Informe Consolidado de Solicitud de Aclaraciones, Rectificaciones y/o Ampliaciones Complementario al Estudio de Impacto Ambiental del Proyecto "Obras Fluviales en río Copiapó, Comuna de Copiapó"

Nombre del Titular : MINISTERIO DE OBRAS PÚBLICAS
Nombre del Representante Legal : Scarlett Oriana Vásquez Paulus
Dirección : Calle Merced N° 753, piso 7, Santiago

El presente Informe Consolidado de Solicitud de Aclaraciones, Rectificaciones o Ampliaciones al Estudio de Impacto Ambiental del proyecto "Obras Fluviales en río Copiapó, Comuna de Copiapó", contiene las observaciones generadas en virtud de la revisión de la Adenda.

Fuente: Ord. N° 631 de fecha 29.06.2022 de la SEREMI de Vivienda y Urbanismo, Región de Atacama.

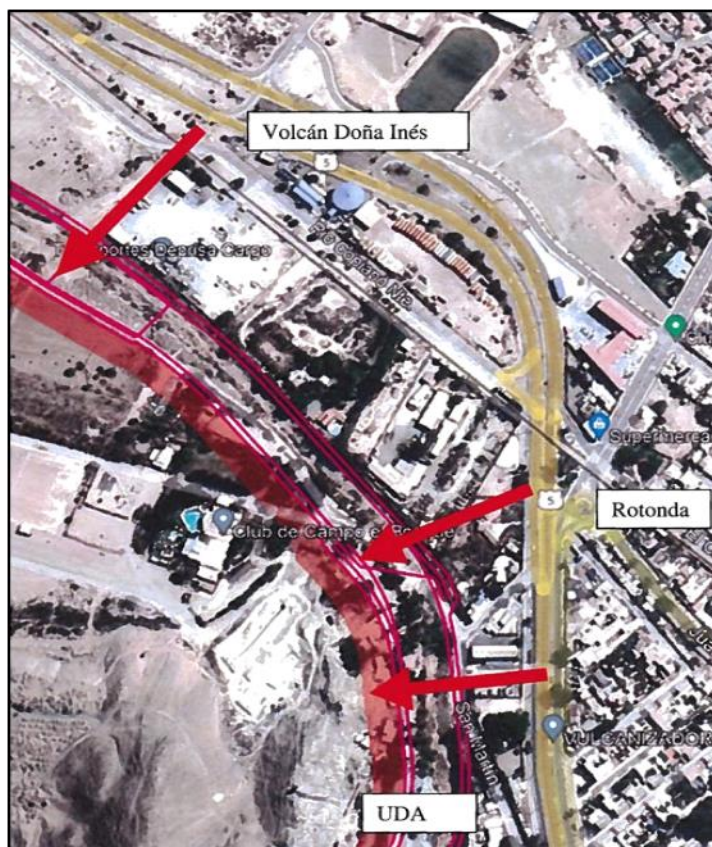
De acuerdo a lo señalado por la SEREMI de Vivienda y Urbanismo, Región de Atacama, en su Ord. N° 631 de fecha 29.06.2022, asociado al plan intercomunal aprobado por Res. N°30 del 20 de mayo de 2019 y publicado el 27 de agosto de 2019, denominado Actualización del Plan regular Intercomunal Costero de Atacama (APRICOST), se informa al Proponente que dicho instrumento plantea dos atravesios, los cuales se pueden apreciar en la siguiente imagen:

Al respecto, el Proyecto propone un puente en el sector Valle Dorado, por lo tanto, se sugiere al Proponente que este se ajuste a lo planteado por el PRICOST, ubicándolo en el atravesio A, de acuerdo con lo graficado en la imagen satelital siguiente:
